Opfikon, octobre 2019

Baxter Healthcare va mettre à jour le logiciel du moniteur Prismaflex pour réduire la fréquence de l'alarme « Erreur de communication ». Les codes produits concernés sont listés ci-dessus. Tous les moniteurs équipés des versions de logiciel 7.20 et antérieures seront mis à jour vers la version 7.21 ou supérieure, et tous les moniteurs équipés du logiciel version 8.10 seront mis à jour vers la version 8.20\* ou supérieure.

FA 2019-050

**Communication Importante Prismaflex****Code produit : 107493, 113082, 113874****Numéro de série : version du logiciel 7.20 et antérieure et version 8.10**

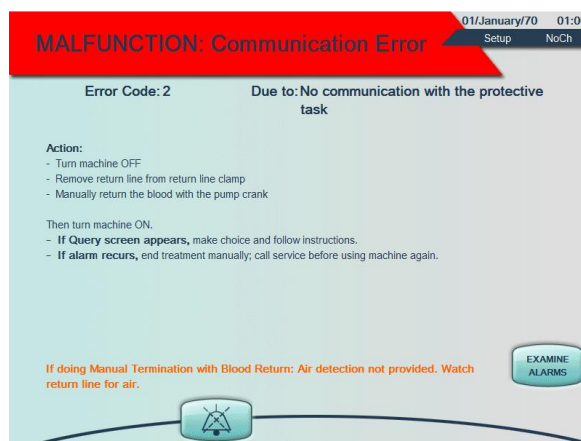
Lors de toute alarme « Erreur de communication », ci-listées les actions qui se produisent :

- le moniteur Prismaflex entre dans un mode « Sécurité » en arrêtant toutes les pompes et en fermant le clamp de la ligne retour. Le traitement est suspendu. Le sang du patient ne circule plus dans le circuit sanguin.
- un indicateur visuel rouge clignote
- un indicateur sonore récurrent de 10 impulsions répété environ toutes les 8 secondes est actif jusqu'à ce que la touche silence soit sélectionnée.
- l'écran fait apparaître l'affichage comme illustré ci-dessous. Les instructions pour l'utilisateur sont les mêmes pour chaque code erreur.
